GZ: QM - 9A 21321000 / SE 4.2.1

FACHLICHE BEWERTUNG DER AGO-VARIANTE ZUR RÜCKHOLUNG

Fachliche Bewertung der AGO-Variante zur Rückholung

Die Arbeitsgruppe Optionen - Rückholung (AGO) hat eine eigene Variante zur prinzipiellen Vorgehensweise bei der Rückholung vorgeschlagen (AGO-Variante) und das BfS um Prüfung dieser Variante gebeten. Im vorliegenden Bericht wird diese Prüfung dokumentiert. Die Prüfung erfolgt unter geologischen, gebirgsmechanischen, strahlenschutztechnischen und betrieblichen Aspekten unter Berücksichtigung der rechtlichen Rahmenbedingungen. Weiterhin werden mögliche Wechselwirkungen der AGO-Variante mit der Notfallplanung geprüft. Ziel der Prüfung ist die Bewertung der Machbarkeit bzw. Umsetzbarkeit der AGO-Variante insgesamt sowie deren Teilaspekte. Weiterhin werden bei gegebener Machbarkeit die Vorteile der AGO-Variante überprüft. Die Prüfung der AGO-Variante erfolgt unter Hinzuziehung externer Sachverständiger.

Abbildung 1: Graphische Darstellung der AGO-Variante zur Rückholung der radioaktiven Abfälle von der 725- und 750-m-Sohle der Schachtanlage Asse II (AGO, 2015), vgl. Anhang A.

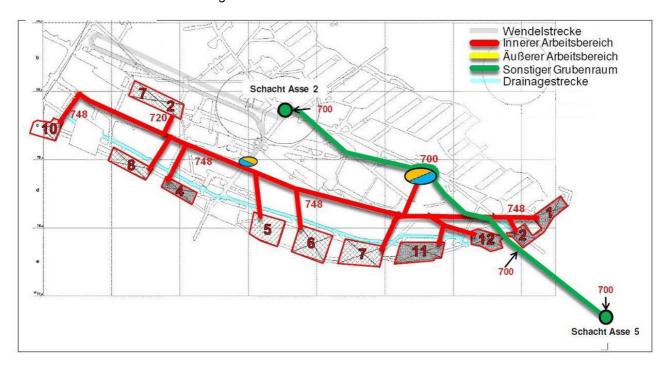
Die AGO-Variante sieht vor, die 1. südliche Richtstrecke nach Westen zu verfüllen und ca. 2 m oberhalb des Sohlenniveaus der 750-m-Sohle eine sogenannte Backbone-Strecke neu aufzufahren. Hierbei ist zu bedenken, dass die Mächtigkeit der bereits geschädigten Schwebe zur 725-m-Sohle in einem hoch durchbauten Bereich aufgrund des gegenüber der ehemaligen Sohle um 2 m erhöhten Streckenverlaufs weiter verringert wird. Dies gilt insbesondere für den Bereich der bereits verfüllten ehemaligen Wendel im Anschluss an den Hauptquerschlag nach Süden. Die für die Rückholung relevanten Zugangsstrecken würden gemäß der AGO-Variante in Höhe der 1. südlichen Richtstrecke von der Backbone-Strecke aus in Richtung der 2. Südlichen Richtstrecke in bereits beanspruchten Elementen des Tragsystems aufgefahren werden. Erkenntnisse der Standortüberwachung aus der geologischen Aufnahme sowie aus dem Monitoring in einer Verbindungsstrecke zwischen 1. und 2. südlicher Richtstrecke nach Westen haben gezeigt, dass dabei steilstehende, enge Fazieswechsel durchfahren werden müssen und dadurch frühzeitige Schäden an der Streckenkontur der Kammerzugangsstrecken zu erwarten sind. Ebenfalls wird von der AGO die (teilweise) Nutzung der alten Kammerzugänge vorgeschlagen, die seit der Einlagerung der radioaktiven Abfälle bzw. der anschließenden Versatzeinbringung nicht mehr unterhalten, beraubt und mit Salzgrus verfüllt worden sind.

Der AGO-Vorschlag sieht vor, die 2. südliche Richtstrecke nach Westen langfristig weiter zu nutzen, um eine Drainage der ELK zu ermöglichen. Aus dem AGO-Vorschlag geht allerdings nicht hervor, wie diese im Detail umzusetzen ist. Deshalb können die gebirgsmechanischen Auswirkungen der Nutzung nur allgemein bewertet werden. Eine Offenhaltung der 2. südlichen Richtstrecke mit dem Ziel der Drainierung von Lösungen birgt die Gefahr, Migrationspfade offen zu lassen, was zum einen zu Lösungs- bzw. Umlösungsprozessen im Carnallitit führen kann und zum anderen eine zunehmende Durchfeuchtung der Tragelemente zulässt, so dass diese sich stärker der Last entziehen werden und entsprechend mit weiter fortschreitenden Schädigungen reagieren.

Als Fazit ist festzustellen, dass die Nutzung der alten, intensiv durchbauten und zum Teil geschädigten Grubenbereiche für die Rückholung, wie sie in der AGO-Variante vorgeschlagen wird, gebirgsmechanisch kritisch zu bewerten ist. Insgesamt ergeben sich hinsichtlich der gebirgsmechanischen Bewertung der AGO-Variante gegenüber den bereits untersuchten Rückholungsvarianten (DMT, 2014a) keine erkennbaren Vorteile, sondern es sind gebirgsmechanische Probleme zu erwarten, die die Umsetzbarkeit der AGO-Variante in Frage stellen.

Abbildung 1 – "AGO-Variante" mit ebenen Strecken auf 748 m und 700 m, der erhaltenen Wendelstrecke, sowie einem vertikal verbindenden Schleusenbereich (Blindschächte).

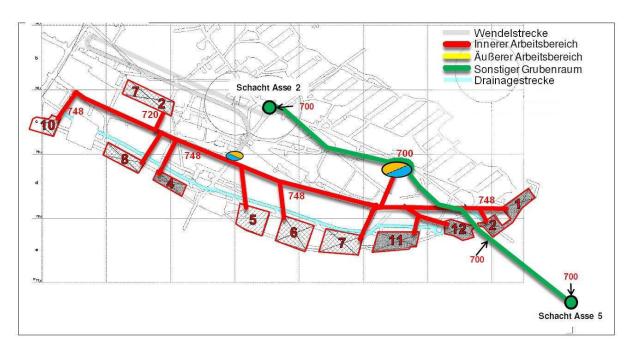
Aus der Prinzipskizze (Abbildung 1) geht hervor, dass die sogenannte "Backbone-Strecke" durchgängig im Streichen der Lagerstätte in Ost-West-Richtung im Bereich des Sattelkerns (Niveau: 748m) aufgefahren werden soll. In der dargestellten Variante soll diese Strecke über einen Blindschacht mit der 700-m-Sohle verbunden werden. Auf der 700-m-Sohle ist eine Verbindungsstrecke von Schacht Asse 2 und dem geplanten Schacht 5 dargestellt. Ein weiterer Sohlenanschlag der "748-m-Sohle" ist über die Wendelstrecke vorgesehen. Eine entsprechende Signatur soll eine Schleuse darstellen. Wie diese tatsächlich dimensioniert ist, ist in der Variante nicht näher beschrieben.

werden. Die ELK auf der 750-m-Sohle sollen von der "Backbone-Strecke" auf dem Niveau 748 m seitlich angefahren werden. In der zur Prüfung vorgelegten Variante ist in Abbildung 2 eine Schnittdarstellung enthalten, die grob in Nord-Süd-Achse die Lage der Zugangsstrecke zur ELK darstellt. In diesem Schnitt fehlt die sogenannte "Drainagestrecke". Es stellt sich daher aus Sicht der Asse-GmbH die Frage, in welchem räumlichen Bezug die Zugangsstrecke zur Drainagestrecke stehen soll. Lt. der Prinzipskizze in Abb. 1 der AGO-Variante ergeben sich für jede einzelne Zugangsstrecke in die südlich gelegenen ELK Schnittpunkte mit der Drainagestrecke. Es bleibt die Frage offen, welche Dimension die "Drainagestrecke" zum Zeitpunkt der Rückholung nach Ansicht der AGO haben soll. Unterstellt man eine Streckenhöhe von >2,0 m, dann würde diese in die Zugangsstrecke "hineinragen". Wie dieses Problem technisch gelöst werden soll, insbesondere unter Beachtung der Anforderungen der Umgangsgenehmigung nach § 9 AtG. bleibt zunächst offen und sollte durch die AGO erläutert werden. /T-PF/

Ein weiterer Aspekt, der die geplanten Maßnahmen zur Notfallvorsorge und Offenhaltung berührt, ist die in der AGO dargestellte 2. Zugangsmöglichkeit zur neu aufzufahrenden 748-m-Sohle über die zu diesem Zweck offenzuhaltende Wendelstrecke. Hier besteht nach Einschätzung der Asse-GmbH ebenfalls ein Widerspruch zu den umzusetzenden Vorsorgemaßnahmen, die ein Offenhalten der Wendelstrecke unterhalb des Niveaus der 700-m-Sohle nicht vorsieht. Daher besteht in dieser Frage Klärungsbedarf, da der Wegfall des zweiten Zugangs insbesondere im Hinblick auf den Aufschluss der 748-m-Sohle sowie auf die damit in Verbindung stehende Fluchtwegs- und Bewetterungsproblematik signifikante Auswirkungen hat. /T-PP/
